OGGETTO: Ditta "IL ROCCOLO SRL", impianto ubicato in via Campo Sportivo nel Comune di Comunanza (AP) – DPR n. 160/2010
– TITOLO UNICO per autorizzazione unica ambientale (AUA)
ai sensi del DPR 59/2013.

OGGETTO: DPR N.59/2013 – AUTORIZZAZIONE UNICA AMBIENTALE. DITTA “IL ROCCOLO SRL”, IMPIANTO UBICATO IN VIA CAMPO SPORTIVO NEL COMUNE DI COMUNANZA (AP).

Oggetto: Scarico di acque reflue industriali in pubblica fognatura espresso ai sensi dell'art. 30, commi 1 e 3, delle NTA del PTA della Regione Marche (DAALR 145/2010).

Pianimetria scarichi autolavaggio, depurazione e servizi

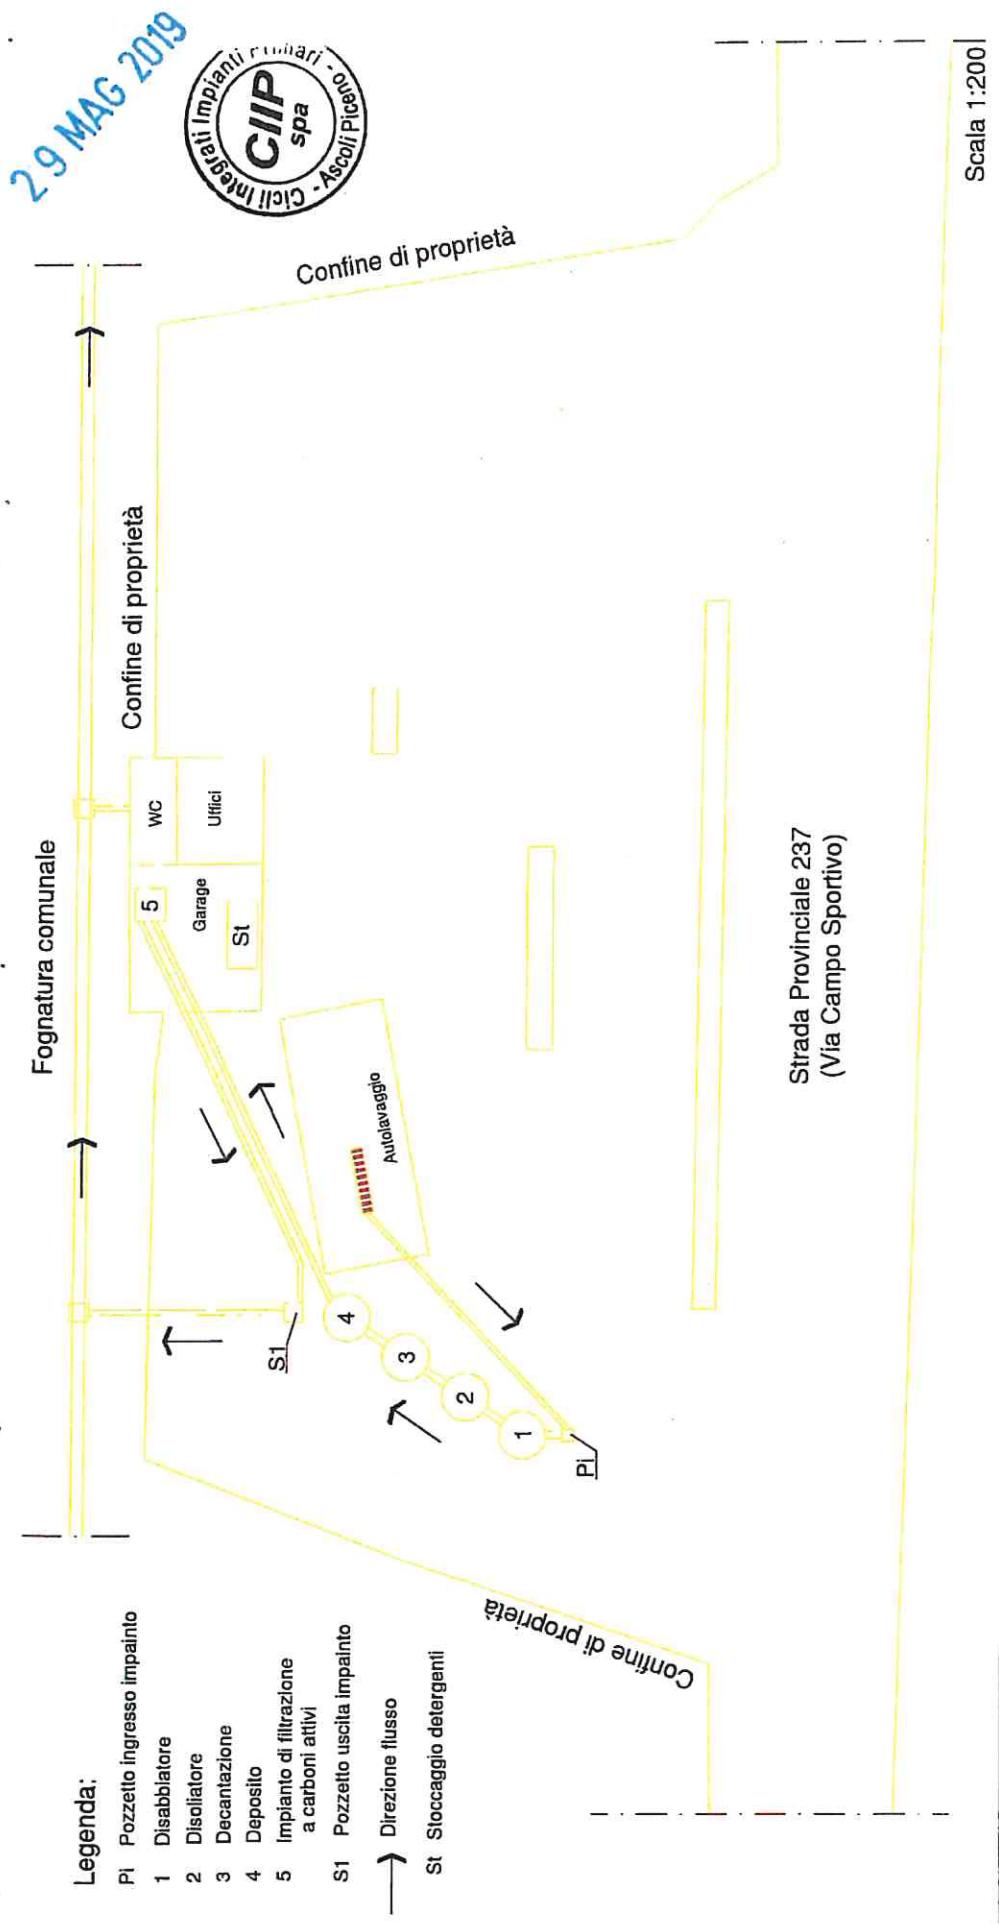
- a) i predetti limiti verranno controllati nel **pozzetto di ispezione S1** posto a valle dell'impianto di trattamento, relativamente ai reflui industriali di scarico dell'attività in oggetto, indicato nella planimetria. Tale pozzetto di ispezione dovrà essere accessibile al personale di quest'azienda per eventuali controlli e prelievi, in ottemperanza alla normativa vigente;

- b) il pozzetto **S1** di cui al precedente punto a), definito “pozzetto fiscale” dei reflui di scarico dell'attività, sarà il punto di controllo dei limiti di emissione e per eventuali verifiche da parte delle Autorità competenti;

- e) la ditta dovrà mantenere perfettamente accessibili i pozzi di ispezione interni allo stabilimento, con particolare riguardo al pozzetto di ispezione evidenziato nella planimetria allegata;
